概要

この通知は、トップマークに「ART」と記された XC18V00 デバイスでデータシートの仕様外のデザインを実行した場合に、デバイスがノイズに弱くなることをお知らせするものです。

この通知は、英語版資料 (CA2003-08、バージョン 1.1、2004 年 3 月 11 日発行) を翻訳したものです。

図 1 (新規デザインに推奨の抵抗値)

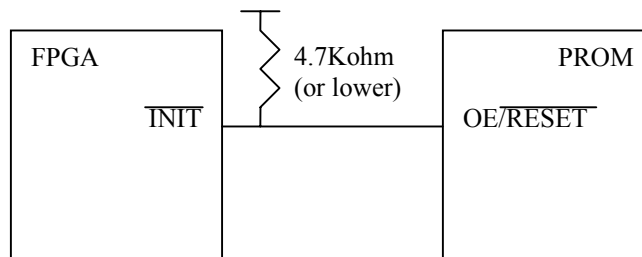
- データシートでは、FPGA INIT および PROM OE/RESET# 信号ラインのプルアップを高速に行うには、4.7 Kohm (またはそれ以下) の外部抵抗が必要であると示されています。このため、FPGA INIT および PROM OE/RESET# 信号ラインの立ち上がりが遅すぎる場合、デバイスがシステム ノイズに弱くなり PROM の内部アドレス カウンタ値が不正になることがあるため、FPGA のコンフィギュレーションが正常に行えなくなります。
- この FPGA のデータシートでは、FPGA の DONE ピンのシンク電流は 12mA を超えてはならないと規定されています。(特に)LED を駆動する回路には注意してください。DONE ピンが、バッファを使用せず直接 LED と CE# ピンを駆動する場合、この規定に違反します。FPGA の drive_done オプションについても同様です。

- データシートの仕様に従い、4.7 Kohm (またはそれ以下) の外部抵抗を PROM の OE/RESET# ピンおよび FPGA の INIT ピンに接続してください。また、FPGA TICCK は必ず仕様 (500ns) を満たすようにしてください。これにより、PROM における OE/RESET# 信号の立ち上がり時間 (Trise) および、立ち下がり時間 (Tfall) が 500ns に変換されます。
